Appl. No. 10/585,454 Attorney Docket No. 27409U Response to Office Action mailed January 23, 2008

AMENDMENTS TO THE DRAWINGS

DRIVE FOR ADJUSTING MOTOR VEHICLE SEATS

FIG 1

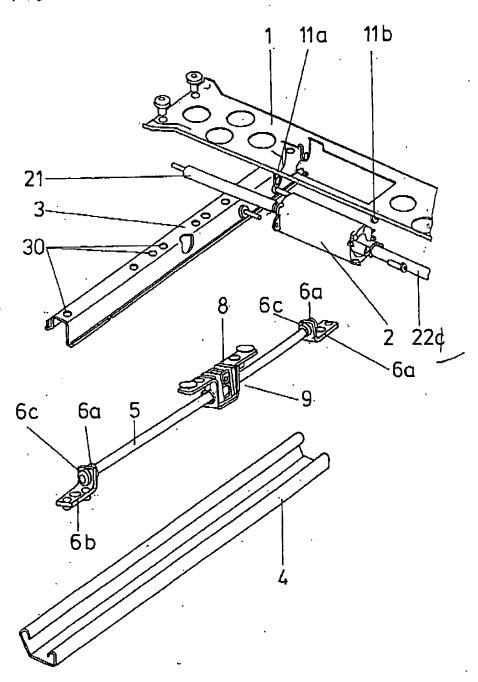
1. The drawings were objected to as allegedly failing to comply with 37 C.F.R. §1.84(p)(5) because the Examiner believes that the reference numerals 11a and 11b shown in FIG. 1 are not mentioned in the description.

2. FIG. 1 was objected to as allegedly failing to be designated by a legend such as -- Prior Art --.

The attached sheet of drawings includes changes to FIG. 1. This sheet, which includes FIG. 1, replaces the original sheet including FIG. 1. In Fig. 1, previously omitted legend -- PRIOR ART

Applicants respectfully submit that "Attachment tabs 11" and "11 Attachment tab" recited respectively in paragraphs [0002] and [0057] of the specification, as published, have been replaced with -- Attachment tabs 11a, 11b -- and -- 11a, 11b Attachment tabs --, respectively.

Applicants respectfully submit that FIG. 1 has been amended to include a legend showing -- PRIOR ART --. Applicants believe that, by this amendment, this objection has been overcome.

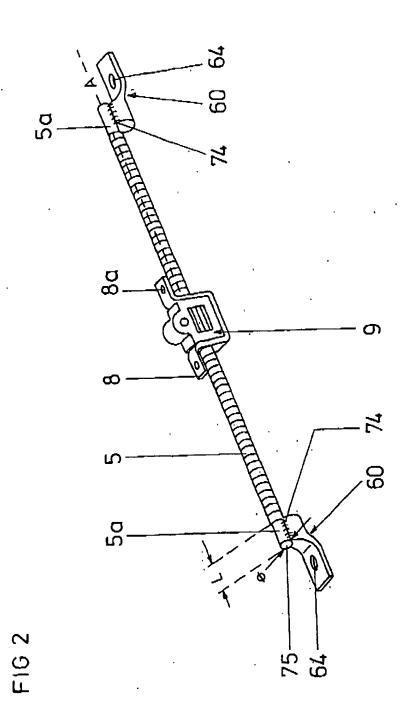
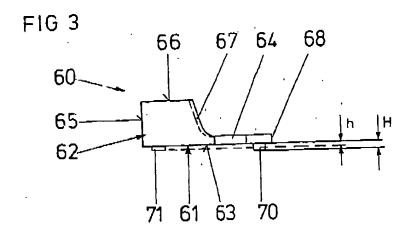
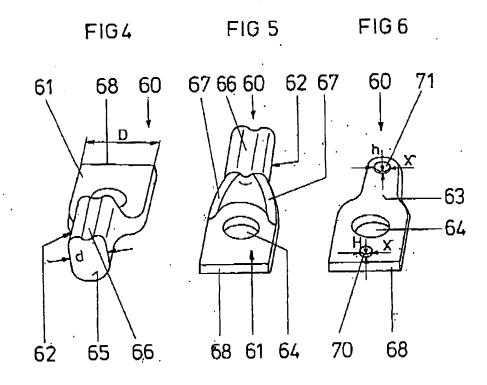
3. The drawings were objected to as allegedly failing to comply with 37 C.F.R. §1.84(p)(4) because the Examiner believes that the reference numerals "62" and "63" shown in FIGs. 3-6 are both used to designate the "vertical shank" or the "flat support surface."

4. The drawings were objected to as allegedly failing to comply with 37 C.F.R. §1.84(p)(4) because the Examiner believes that the reference numerals 62 and 63 shown in FIGs. 3-6 are used to designate both the "vertical shank" or the "flat support surface."

Applicants respectfully submit that "vertical shank 63" and "flat support surface 62" shown in paragraph [0033] of the specification, as published, have been corrected to -- vertical shank 62 -- and -- flat support surface 63 --, respectively. By this amendment, the reference numeral "62" consistently designates "vertical shank" and the reference numeral "63" consistently designates "flat support surface." Applicants believe that, by this amendment, this objection has been overcome.

Applicants respectfully submit that, according to the amendment to paragraph [0033] of the specification, as published, this objection has been overcome for at least the reason noted above with regard to point 3. Accordingly, Applicants respectfully request withdrawal of the objection to the drawings.
